OSSERVAZIONI INERENTI LA PROCEDURA DI VIA DEL PROGETTO “INTERVENTI PER LA RISTRUTTURAZIONE E L’AMPLIAMENTO DEGLI IMPIANTI SCIISTICI NEL COMPRESORIO SCIISTICO DEL MONTE TERMINILLO” Legge n° 31 del 24/12/2008, art 39 - Revisione del progetto “TERMINILLO STAZIONE MONTANA TURISMO RESPONSABILE” in attuazione della DGR Lazio 162 del 11.04.2017 (AVVISO PUBBLICO DEL 16.01.2020)

Roma/Rieti 09 marzo 2020

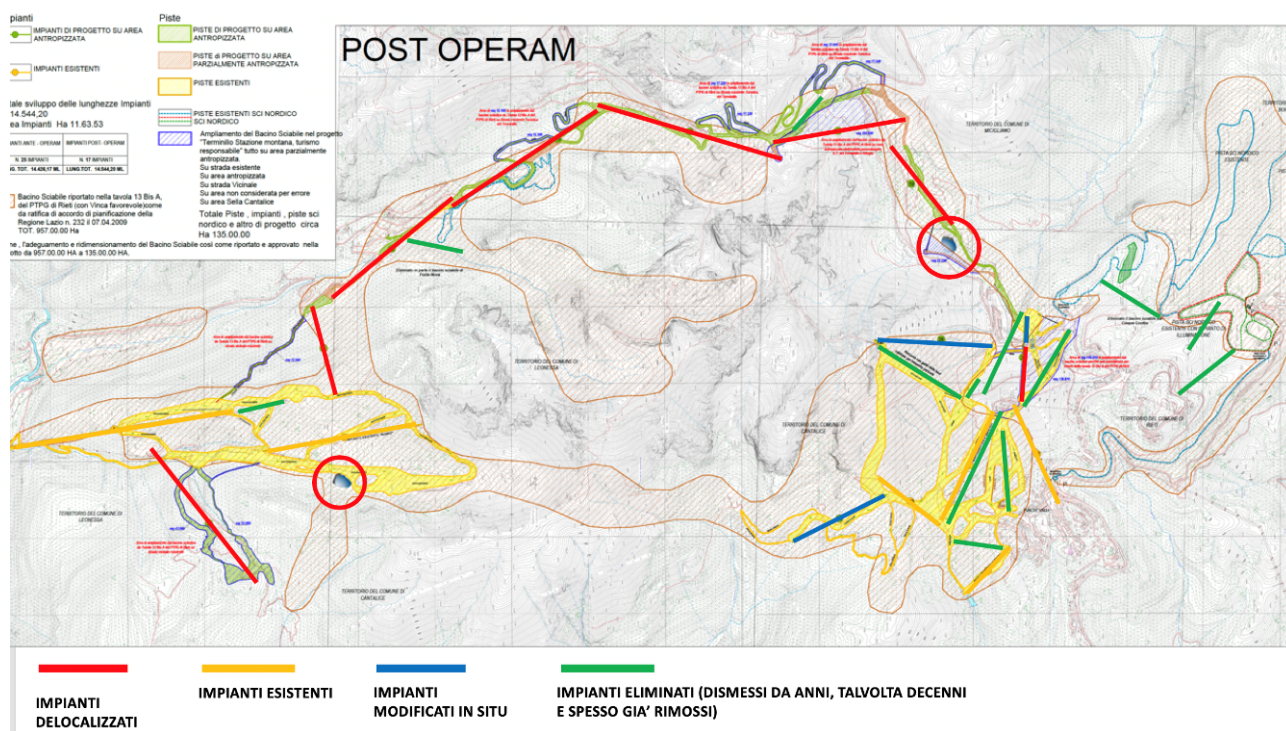
- a) Non si tratta di impianti di risalita interessati da *sostituzioni e ammodernamenti* bensì nuovi impianti realizzati in aree totalmente diverse da quelle in precedenza occupate (FIG.1);

A tal proposito si osserva che il D.M. 17 ottobre 2007 e la successiva DGR Lazio 612/2011 hanno come finalità quella di evitare ulteriori impatti sulle ZPS derivanti da opere eventualmente realizzate in tempi successivi alla loro emanazione; si deduce quindi che la *baseline* assunta dai due provvedimenti è quella relativa agli impianti, al demanio sciabile e alle attrezzature accessorie in funzione nell'ottobre 2007, gli unici suscettibili di generare impatti, essendo i sedimi di quelli rimossi, dismessi, inutilizzati già in via di rinaturalizzazione.

Se ne deriva che l'applicazione della deroga inerente la sostituzione o l'ammodernamento debba potersi applicare esclusivamente agli impianti funzionanti alla data dell'ottobre 2007 – a patto non generino impatti aggiuntivi - e non all'insieme degli impianti installati nell'arco di quasi 100 anni e mai funzionanti contemporaneamente, alcuni oramai dismessi anche da decine di anni ed in alcuni casi anche rimossi (si tratta di circa 7000 metri lineari di impianti; con riferimento alla Tav. EGUB6A si tratta degli impianti 2, 5, 6, 7, 11, 13, 18, 20, 24, 26, 29, 30, 31, 32 e 33)

Si osserva pertanto che nel progetto TSM sono da eliminarsi dal computo delle opere *ante operam* tutti gli impianti smantellati, dismessi e non funzionanti alla data del DM 17 ottobre 2007 in quanto la loro rimessa in funzione causerebbe – anche per effetto della estensione del demanio sciabile – di un incremento degli impatti sulle aree ZPS riscontrati alla data di emanazione del citato DM.

In via subordinata, per le ragioni sopra esposte, si osserva che possano essere computati come impianti *ante operam* esclusivamente gli impianti da sostituire o ammodernare rispettando strettamente il sito originario, previa dimostrazione del loro *impatto zero* anche in rapporto alla estensione del demanio sciabile sotteso.

Figura 1. – Distribuzione delle "aree sorgente" (in tonalità verde) e delle "trappole ecologiche" (in tonalità rossa) nei siti della Rete Natura 2000 ricadenti nell'area del Terminillo (delineati in nero). Dettaglio estratto da Falcucci et al. (2009).

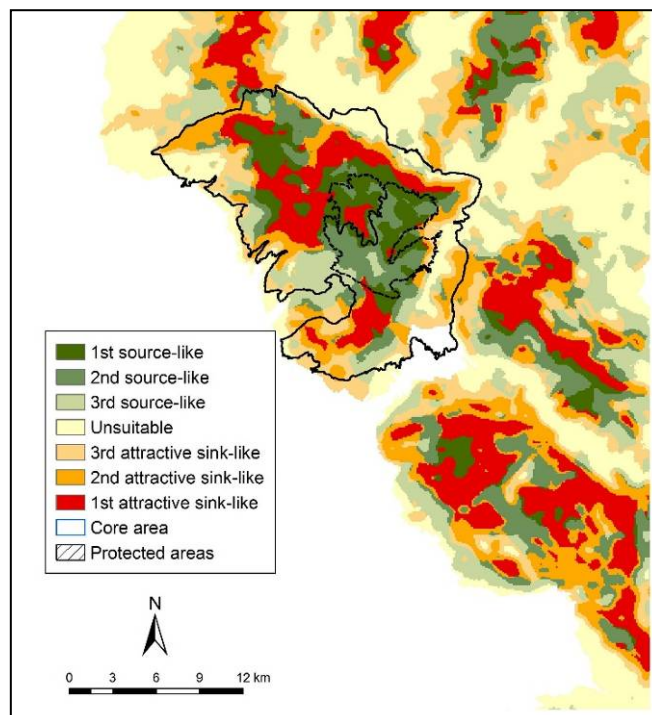
Il SIC denominato "Gruppo Monte Terminillo", congiuntamente al SIC "Bosco Vallonina" si delineano come 'zone sorgente' in base al modello integrato di idoneità ambientale e rischio di mortalità (Falcucci et al. 2009): ciò vuole dire che come tali questi siti devono essere attentamente tutelati e mantenuti nelle condizioni ecologiche e ambientali attuali in quanto nell'area del reatino sono tra i pochissimi, in termini di estensione e continuità di zone idonee e sicure per l'orso, a poter eventualmente ospitare nuclei stabili di orso (Fig. 1). Le cose sono leggermente diverse per la ZPS denominata "Monti Reatini" che, in funzione della sua più ampia estensione, e ad eccezione dell'area inclusa nei SIC sopra menzionati, appare ricca di aree idonee ma ad elevato rischio di mortalità, tali da svolgere il ruolo di 'habitat sink' (Fig. 1). Si ricorda che l'interpretazione gestionale di tali aree implica la riqualificazione delle condizioni ecologiche e di sorveglianza di tali aree in modo da minimizzare i livelli di rischio per l'orso. D'altra parte, interventi infrastrutturali o altre attività antropiche che vadano a ridurre ulteriormente la qualità ambientale nelle aree sink possono anche avere una valenza positiva nel ridurre la loro attrattività per l'orso (e di conseguenza il relativo rischio di mortalità su scala locale), sebbene tale strategia debba essere letta in termini complessivi e condizionata ad una adeguata disponibilità di aree altrimenti idonee e sicure.

Per quanto riguarda la sola idoneità ambientale, ovvero al lordo del rischio di mortalità, la situazione è piuttosto simile a quanto descritto al punto precedente (Fig. 2). Tuttavia, si evidenziano porzioni interne, sia alla ZPS che ai due siti SIC in questione, di maggiore o minore idoneità e che potrebbero dare quindi indicazioni sull'impatto atteso di progetti infrastrutturali o eventuali attività antropiche correlate dipendentemente dalla loro localizzazione specifica. Si nota inoltre l'ampia area di disponibilità ambientale nella porzione centro settentrionale della ZPS, la cui importanza è anche legata alla continuità territoriale che le aree idonee di questa porzione di territorio sembrerebbero assicurare con le aree idonee localizzate a settentrione della zone in questione.

Da questa valutazione generale si evince quindi la necessità di analizzare in maggiore dettaglio, e ad una scala spaziale di più elevata risoluzione, la collocazione specifica prevista da eventuali progetti infrastrutturali: in

In conclusione si ritiene che l’area in questione sia meritoria di adeguata e particolare attenzione per quanto attiene la messa in opera di nuovi progetti infrastrutturali, e come di conseguenza le procedure di valutazione ambientale dovrebbero tenere particolarmente conto dell’elevata idoneità per l’orso e la sua importanza strategica per facilitare l’espansione futura dell’areale dell’orso. Ciò lo si può fare considerando, come già peraltro ufficialmente concordato a livello nazionale regionale e provinciale (PATOM), l’orso una priorità di conservazione che, come tale necessita quindi di particolarissima attenzione in fase di valutazione. Si ribadisce pertanto la totale incompatibilità anche di quest’ultima versione del progetto con le esigenze di conservazione dell’orso bruno marsicano oggetto di un impegno formale del Governo italiano con la Comunità Europea. Inoltre l’impatto negativo ed irreparabile si estenderebbe in maniera irreversibile a tutte le aree della Rete Natura 2000 (le aree SIC-ZSC) coinvolte nel progetto, in cui tra l’altro vivono numerose specie a cui la DIRETTIVA HABITAT 92/43/CEE garantisce protezione.

Figura 2. – Gradiente di probabilità di presenza dell'orso nell'area della provincia di Rieti in cui ricadono i siti della Rete Natura 2000 (delineati in nero). La probabilità di presenza aumenta procedendo dai colori di tonalità fredde (verde) al rosso. Dettaglio estratto da Falcucci et al. (2009).

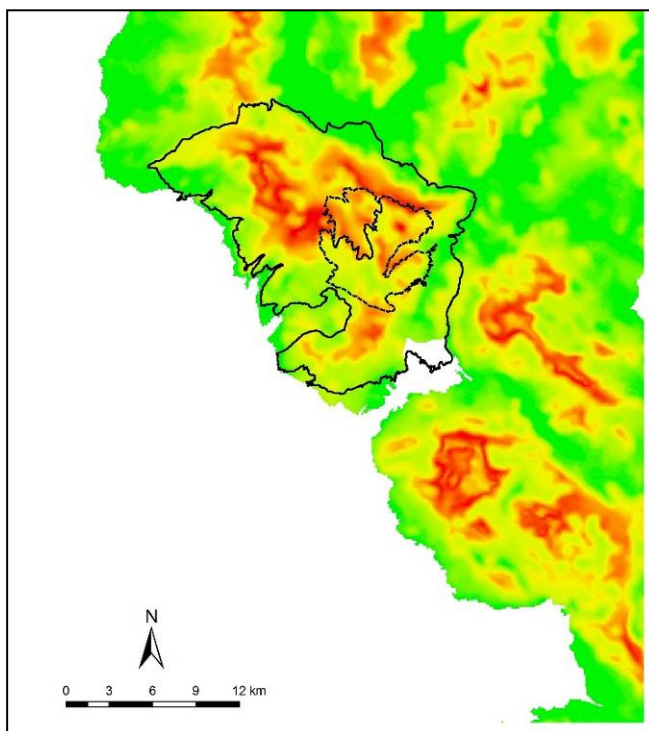
grandi linee le aree idonee all'orso del reatino, e quindi non solo i siti Rete Natura in questione, sono da ritenersi particolarmente rilevanti per la futura espansione e consolidazione demografica di una popolazione di orso in espansione e come tali necessitano di particolare tutela. Una valutazione su vasta scala non può comunque prescindere da una valutazione di dettaglio e svolta a scala locale, preso atto del fatto che: (1) alcune zone di idoneità appaiono comunque frammentate nei siti in questione e, soprattutto, (2) alcune appaiono compromesse da fattori di origine antropica che già determinano elevati rischi di mortalità per l'orso. Una valutazione di eventuali progetti infrastrutturali non può quindi prescindere da un'analisi integrata che consideri non solo la valenza complessiva dell'intera area in questione, ma gli indirizzi di gestione e pianificazione territoriale comunque previsti per l'area nel suo complesso, con particolare riguardo alle misure di mitigazione del rischio di mortalità elevato in alcune aree particolarmente idonee per l'orso.

In sostanza, alla luce degli ultimi modelli di connettività e di pianificazione della conservazione dell'orso a scala interregionale (aree critiche), recentemente (2016) completate per conto del Ministero dell'Ambiente(<ftp://ftp.minambiente.it/pnm/CartografiaOrsoBrunoMarsicano/Relazione%20tecnica%20finale.pdf>) e considerato l'apparente incremento di segnalazioni di orsi fuori dalle porzioni dell'areale centrale, incluse le osservazioni di femmine con piccoli, si conferma che la popolazione relitta di orso marsicano denota ancora capacità di ripresa autonoma, sebbene piuttosto limitate, che potrebbero nei tempi medio-lunghi facilitare un incremento di popolazione ma soprattutto di areale. Tuttavia, affinché questo possa realmente accadere è fondamentale che la pianificazione territoriale al di fuori dell'areale centrale storico (PNALM e aree adiacenti) avvenga in maniera oculata e considerando l'orso una priorità di conservazione. Solo così i timidi e estremamente gradualisti tentativi di espansione dell'areale potranno essere facilitati, non solo attraverso la prevenzione di mortalità antropogenica di origine accidentale o illegale, ma soprattutto garantendo agli animali in dispersione idoneità e tranquillità sufficienti per stabilizzarsi localmente. E' questa e nessun'altra la strada che va percorsa se veramente le amministrazioni ritengono l'orso una priorità da tutelare su scala interregionale (PATOM). Riteniamo che l'area in questione sia meritoria di adeguata e particolare attenzione per quanto attiene la messa in opera di nuovi progetti infrastrutturali, e a nostro avviso le procedure di valutazione ambientale dovrebbero tenere particolarmente conto dell'elevata idoneità per l'orso e la sua importanza strategica per facilitare l'espansione futura dell'areale dell'orso.

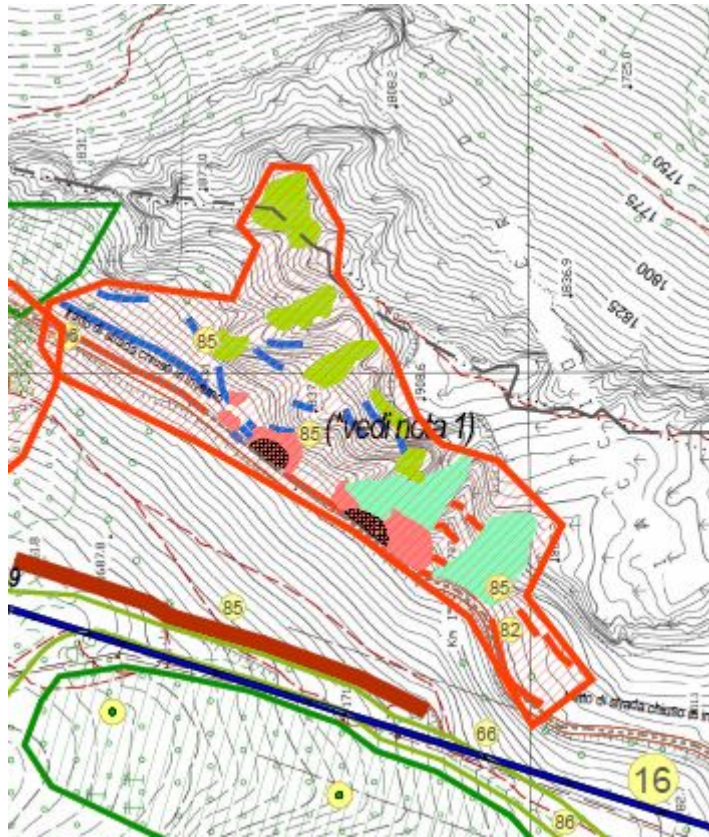
progetto T.S.M. (parere NON favorevole)	progetto T.S.M. REVISIONE
Rifugi e centri visita	11 + 4 centri visita e foresterie	7 (rifugi e centro visita)
Impianti di risalita	16 nuovi impianti + 5 funzionanti	10 nuovi impianti + 7 funzionanti *
Nastri trasportatori amovibili in galleria	10	7
Piste di sci alpino e skiweg	42 km di piste	Circa 37 km di piste di cui 25 esistenti
		Dettaglio delle piste e skiweg per Comune:
Impianto di innevamento artificiale	Impianto a servizio di 3 bacini di raccolta acqua	Impianto a servizio di 2 bacini di raccolta acqua completamente interrato su piste, skiweg esistenti, aree antropizzate e parzialmente antropizzate
Bacini di raccolta	3 bacini	2 bacini
Opere di difesa	Reti paramassi su pareti rocciose	Eliminate completamente e sostituite con impianto di monitoraggio
Presidi paravalanghe	Messa in opera di treppiedi, rastrelliere e reti da neve	Eliminate completamente e sostituite con impianto di monitoraggio

Impianti per la riduzione del rischio	Sistema basato sulla miscela gassosa di ossigeno e propano	Eliminate completamente e sostituito con monitoraggio integrato per distacco programmato

** Nota 1: le opere di presidio e messa in sicurezza delle zone di Jaccio Crudele, Valle del Sole, Rialto, saranno realizzate dall'Ente Pubblico o Società che gestisce la SP Turistica del Terminillo. (oggi Provincia di Rieti)*

Terminillo: giorni con manto nevoso al suolo >30cm
Andamento storico dal 1958 al febbraio 2020

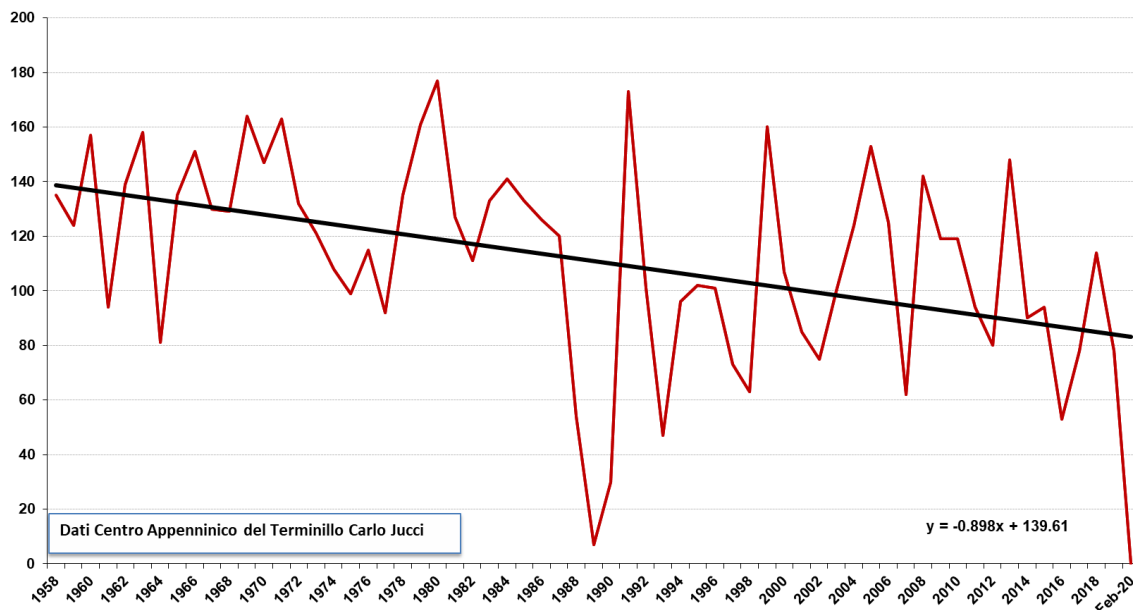
- La carenza di neve sciabile che si è registrata sul Terminillo nel 2019 non sorprende in quanto l'evento è in linea con l'andamento decrescente delle precipitazioni nevose registrate negli ultimi 60 anni sul monte Terminillo. Il grafico seguente mostra chiaramente la progressiva riduzione dei giorni con neve al suolo (>30 cm) registrata presso la stazione di Colle Scampetti posta a 1700 m. slm.

- L'estrapolazione dei dati meteorologici raccolti dal 1958 al 2019 permette di prevedere con minimo errore l'andamento delle precipitazioni nevose nei prossimi anni. Nell'ultimo ventennio (1999-2019) la stazione turistica del Terminillo è passata da 160 a 78 giorni di innevamento al suolo (>30 cm.) con una perdita media (anno su anno) di più di 4 giorni di neve sciabile. Pur mantenendo un approccio prudente (rettilineo) i dati meteo climatici portano a prevedere una ulteriore consistente riduzione dei fenomeni nevosi sul Terminillo entro il prossimo ventennio.

- e. di aggiornare il Piano Economico Finanziario del progetto in base all'analisi aggiornata della situazione meteo-climatica del monte Terminillo, andando a rideterminare la quantificazione delle entrate (commisurandole con i giorni con neve al suolo), dei costi operativi del progetto (aggiungendo i costi dell'innervamento artificiale in tutte le giornate in cui sarà necessario e possibile attivare i cannoni sparaneve), ed il business plan in generale;
